DETERMINAZIONE DEL DIRIGENTE SERVIZIO VIA/VINCA 20 novembre 2024, n. 757

[ID VIP 11279] - Parco agrivoltaico di potenza pari a 120,80 MW e delle relative opere di connessione alla RTN, da realizzarsi nei Comuni di Spinazzola (BT), in località "SAN VINCENZO-LO MURRO", Genzano di Lucania (PZ), Banzi (PZ).

Proponente: FRV ITALIA SRL.

Relazione tecnica a supporto dell'istruttoria sul progetto
ID_VIP 11279

Fig. 1 - Ubicazione del progetto rispetto ad altri impianti

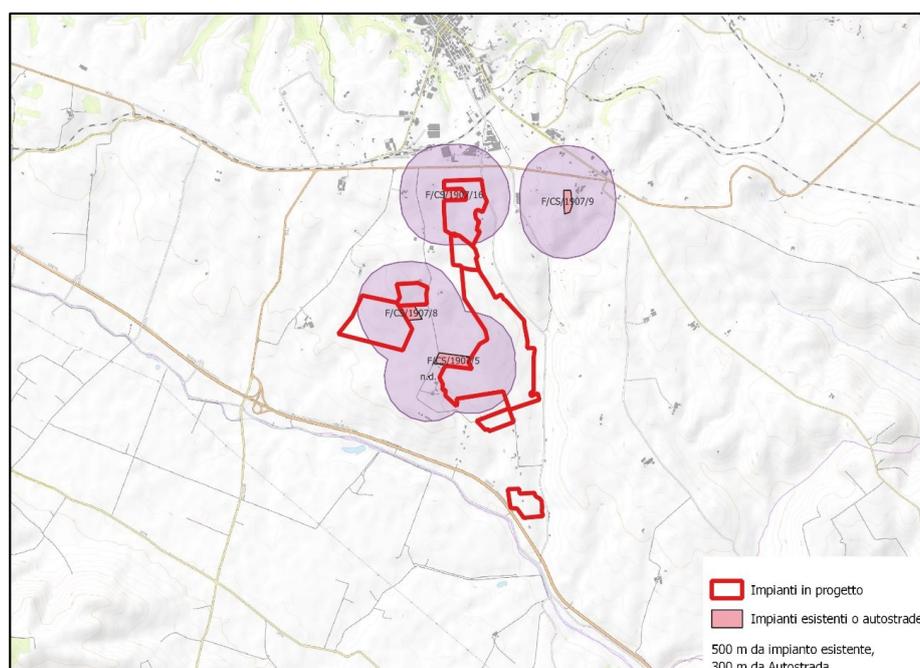
L'area dell'impianto **ricade in parte** nelle casistiche di cui all'art. 20, co.8, (lett. c ter 2) D.Lgs..199/2021, in quanto parte dell'impianto dista meno di 500 metri dagli impianti fotovoltaici già realizzati denominati F/CS/1907/5, F/CS/1907/8 e F/CS/1907/16. Si veda in proposito la fig. 1.

Fig. 2 - Ubicazione dell'impianto rispetto ai beni tutelati dal PPTR

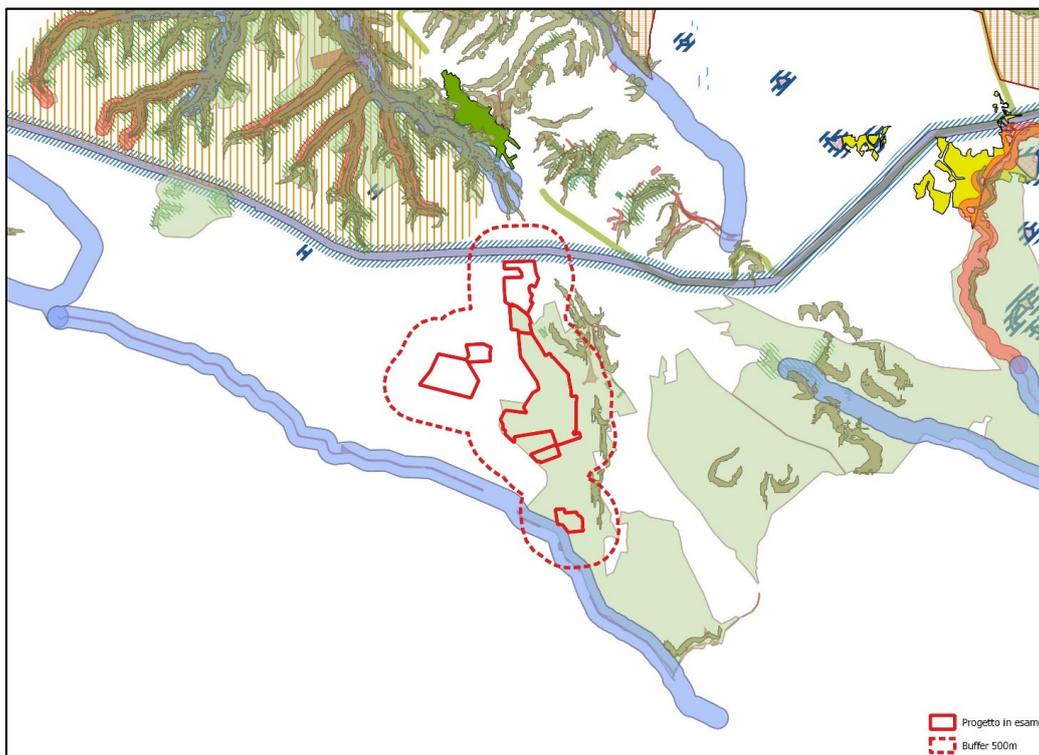
Nella fascia di rispetto di beni sottoposti a tutela (500 metri per gli impianti fotovoltaici, lett. c quater della norma richiamata), dall'analisi del PPTR, si rilevano i seguenti beni (fig. 2):

Trattasi di beni che **non** sono sottoposti a tutela ai sensi della parte seconda oppure dell'articolo 136 del decreto legislativo 22 gennaio 2004, n. 42; pertanto, risulta **applicabile** la condizione della

lettera c quater dell'art. 20, co.8, D.Lgs. n.199/2021. L'area dell'impianto risulta quindi, in termini generali, idonea alla realizzazione dell'intervento ed il progetto risulta candidabile ad eventuali future semplificazioni nell'iter amministrativo.
